Antwortenkatalog

Vergabestelle: Staatliche Hochbau- und Liegenschaftsverwaltung Mecklenburg-Vorpommern
Maßnahme: RC-1432460029 039-Dachstuhl, Beleuchtung TRUKFT Tollense Kaserne
Vergabe: Vorfeld und Außenanlagen Geb. 39
Vergabe-Nr: 25A0098N

Frage: *Betreff:* »[ID: 88496] Baugrundgutachten / Bodenanalyse«
Inhalt: »Sehr geehrte Damen und Herren,

Neubrandenburg Tollensekaserne Gesamtinstandsetzung Gebäude 39

Bohrprofile BS 9 bis BS 11

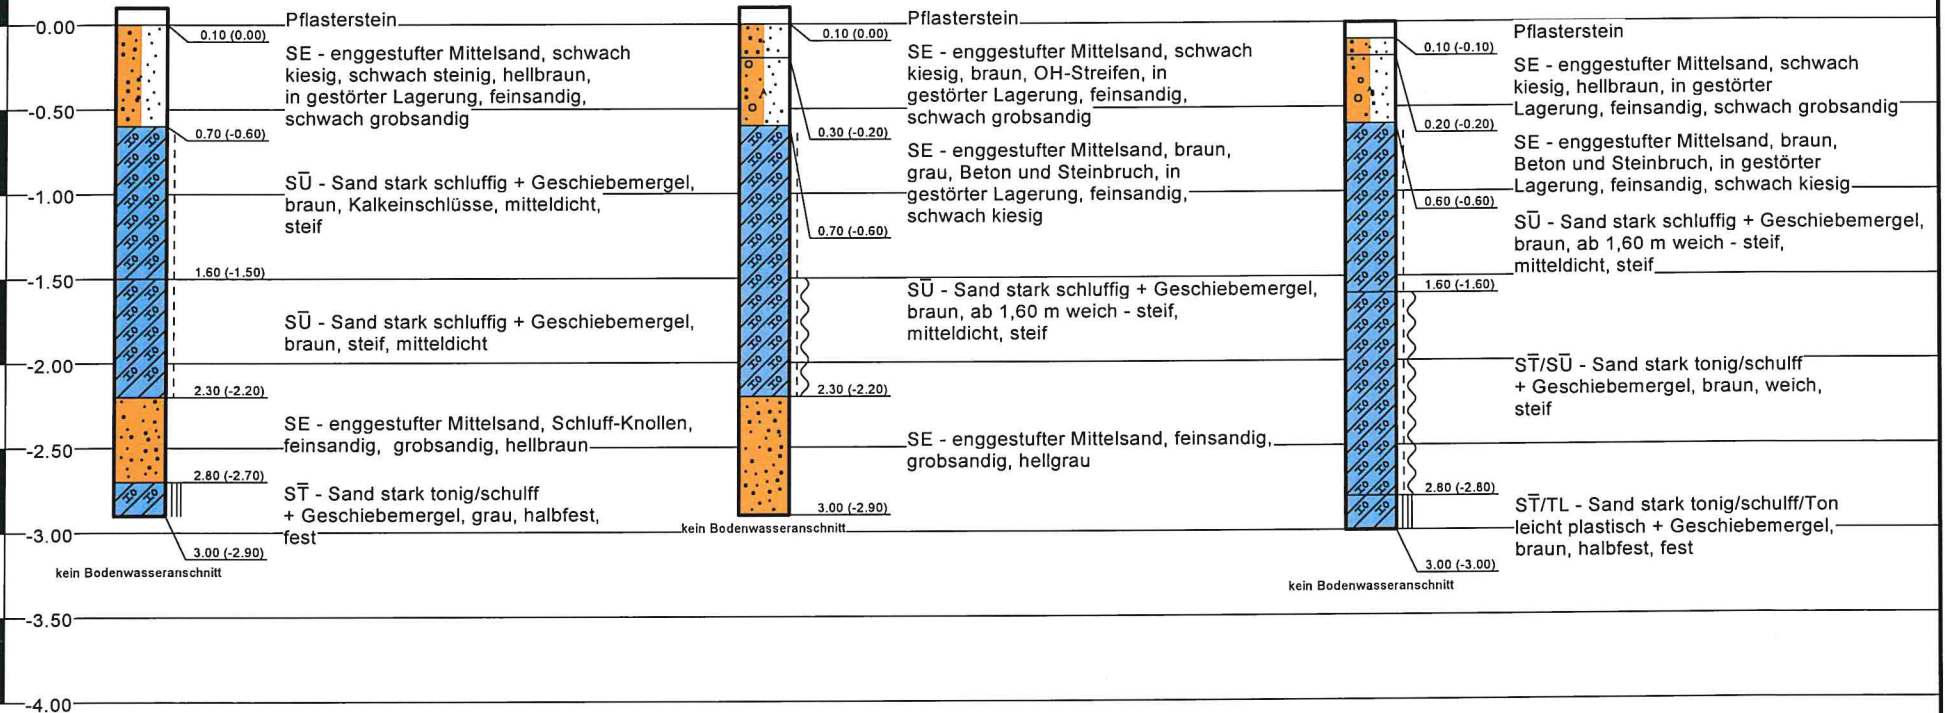
wir bitten um Bereitstellung folgender Unterlagen zur Kalkulation:
- Baugrundgutachten
- Bodenanalyse nach LAGA/EBV für die Positionen 02.01.0030,
02.01.0040, 02.01.0100«

Die Schätzung für den Erdaushub basiert auf die Bohrprofile BS9, BS10 und BS11.

Eingeteilt wurde in 2 Homogenbereiche:

- HA1 Sand nichtbindig
- HA2 Mergel

Beide Homogenbereiche sind zu verwerten und nicht wieder einzubauen.

02.01.0030: Homogenbereich HA1 und BM-0

02.01.0040: Homogenbereich HA2 und BM-0

02.01.0100: Homogenbereich HA2 und BM-0
